改善箇所説明図

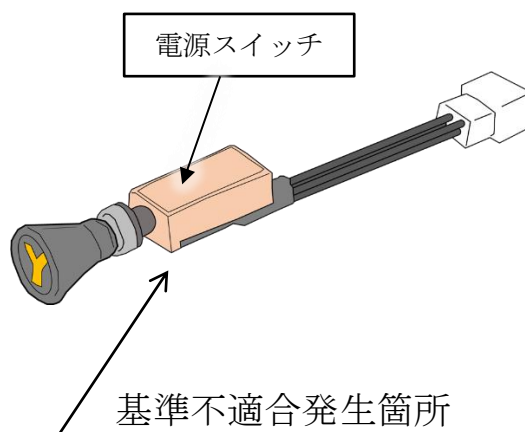
道路作業車に備えた散光式警光灯において、電源スイッチの製造工程が不適切なため、スイッチ接点にグリスを塗布していないものがある。そのため、スイッチ操作を繰り返すと、最悪の場合、導通不良により散光式警光灯が点灯中に消灯するおそれがある。

全車両、電源スイッチを良品に交換する。

識別：左リヤドアのロアヒンジ取付けボルト(上側)の頭に黄ペンを塗布する。
